Assumpte: Resposta a l'informe de l'Ajuntament de Creixell en el marc del procediment d'autorització de la planta solar fotovoltaica PSFV CREIXELL I (expedient FUE-2024-03926143), d'acord amb l'article 15.4 del Decret llei 16/2019, de 26 de novembre.

En relació amb l'informe emès per l'Ajuntament de Creixell en el procediment d'autorització administrativa prèvia i de construcció de la planta solar fotovoltaica **PSFV CREIXELL I**, promoguda per **INSPIRA ENERGIA, S.L**. (NIF B66960832), es dona resposta a les consideracions assenyalades en els termes següents:

Plànols d'ordenació solar fotovoltaica de les zones de prioritat superior per a la informació pública (2026)

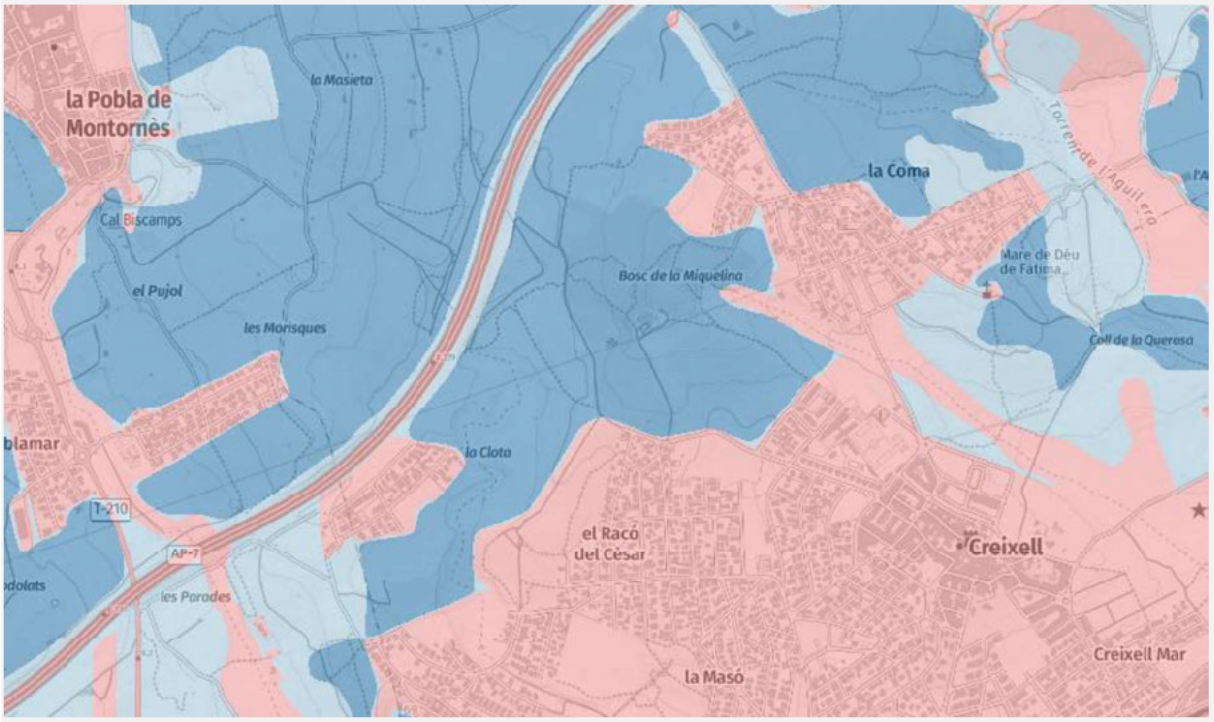
> *"Cal eliminar o modificar els dos àmbits del PSFV que queden dins de camps de garrofers per evitar la tala d'aquests arbres que preveu el Projecte. El Catàleg de Paisatge del Camp de Tarragona identifica el paisatge del garrofer com un Paisatge d'Atenció Especial i atenent a l'Objectiu de Qualitat Paisatgística nº12 del Catàleg de Paisatge. Les parcel·les afectades pel Projecte inclouen més zones on poder reubicar aquests àmbits, en cas de no voler perdre potència generada.."*

En aquest sentit, cal afegir que els propis criteris interpretatius de la Generalitat de Catalunya recolzen la ubicació escollida. El document "*Criteris per a la implantació de plantes solars fotovoltaiques en el sòl no urbanitzable a Catalunya*" (Direcció General d'Ordenació del Territori, Urbanisme i Arquitectura, desembre de 2022) identifica com a **zona prioritària** l'"*Entorn d'infraestructures*" (apartat 5.2.a.II), atès que es tracta d'espais ja antropitzats i que, en el cas de vies ràpides com l'AP-7, tenen un temps d'observació mínim per part dels usuaris, la qual cosa redueix l'impacte paisatgístic. Els recintes de la PSFV "Creixell I", inclosos els que contenen peus de garrofers, se situen precisament en aquest entorn immediat de l'AP-7.

La proposta de zonificació del PLATER actualment en tramitació reforça, amb caràcter indicatiu, la idoneïtat de l'emplaçament dels projectes. D'acord amb el visor del PLATER, la totalitat dels recintes del Projecte se situen dins de zones prioritàries per a la implantació d'energia solar fotovoltaica en sòls no artificialitzats (zones grafiades en blau fosc).

A més, d'acord amb els plànols d'ordenació solar fotovoltaica de les zones de prioritat superior (full 8-17, escala 1:50.000) —una zonificació addicional i diferenciada de les zones prioritàries del visor, aplicable específicament a l'entorn de grans infraestructures—, part dels recintes del Projecte, precisament els situats més a prop de l'AP-7, queden també grafiats dins d'aquestes franges de sòls no artificialitzats de prioritat superior.

Per tant, tant els criteris urbanístics vigents com la planificació sectorial energètica en tràmit coincideixen en assenyalar aquest emplaçament com a idoni, la qual cosa reforça la idoneïtat de mantenir el disseny actual dels recintes.
